改善箇所説明図

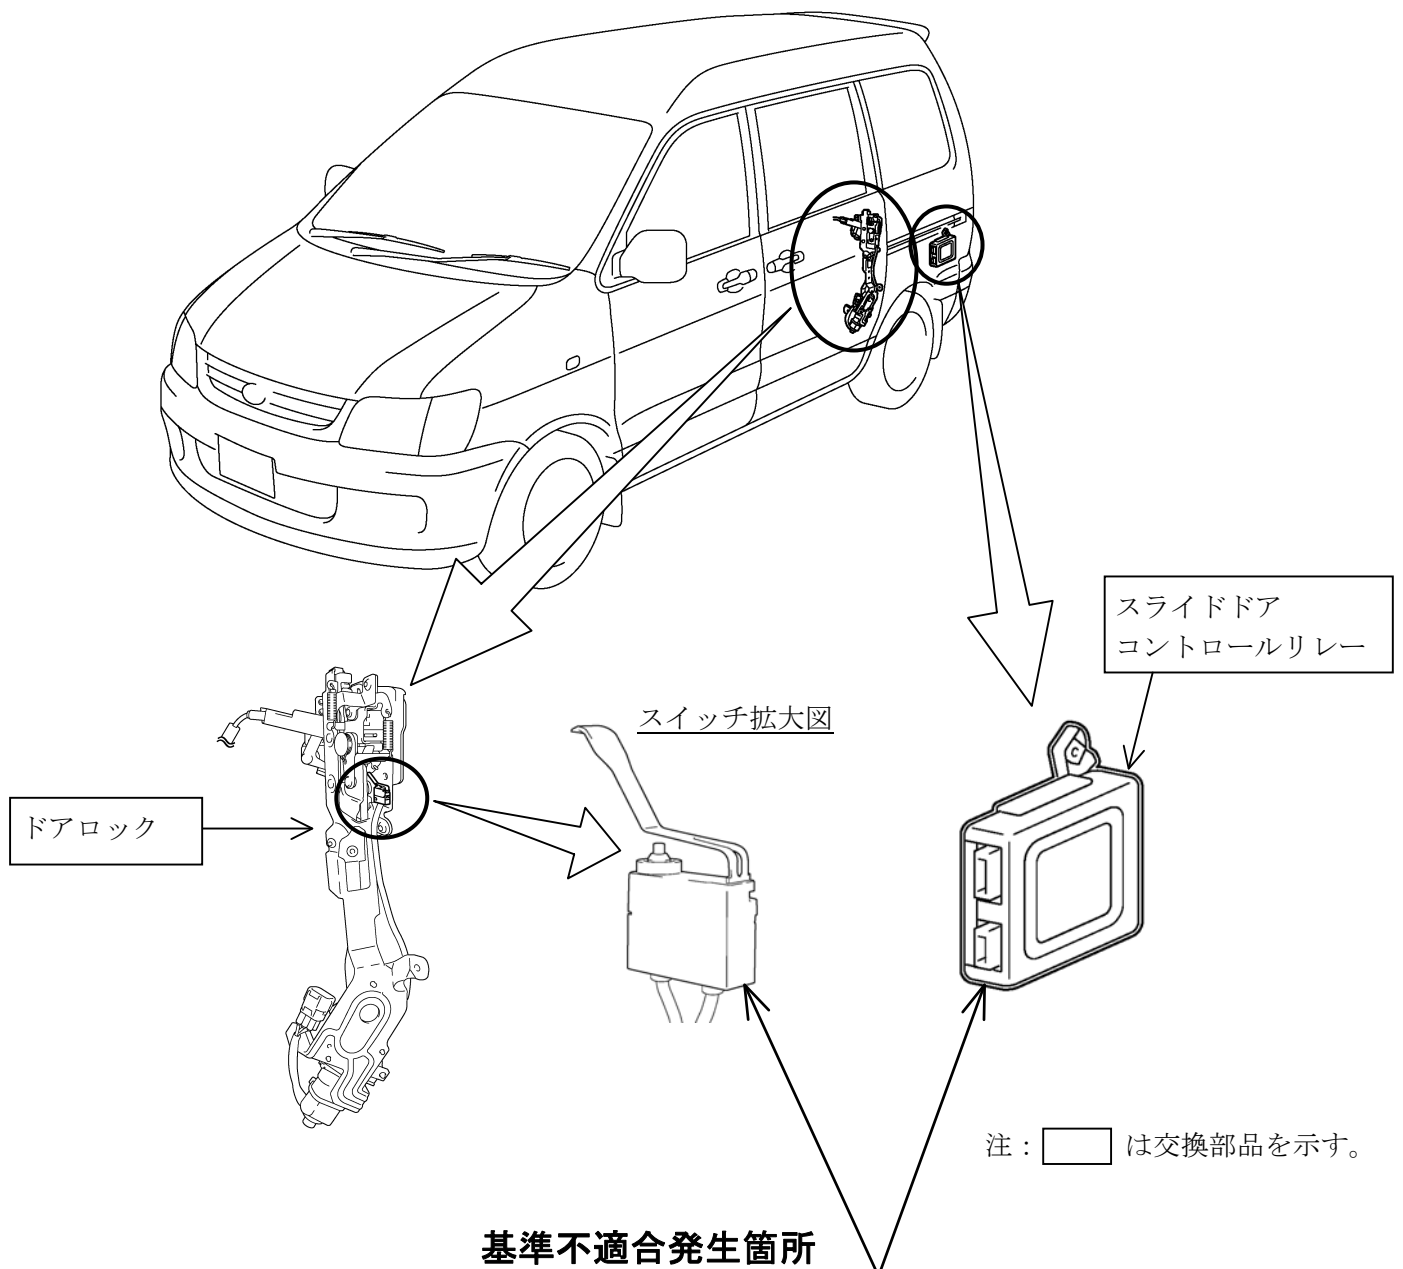
後部左側電動式スライドドアの挟み込み防止制御が不適切なため、ドアロックの位置を検出するスイッチが故障した場合に、電動でドアを閉めるとドアに異物を挟み込んだと誤判定してドアロックを解除することがある。そのため、最悪の場合、走行中にドアが開くおそれがある。

全車両、スライドドアコントロールリレーおよびドアロックを対策品と交換する。

識別：改善済み車両にはエンジンルーム内の車台番号打刻位置の上部に黄色ペイントを塗布する。
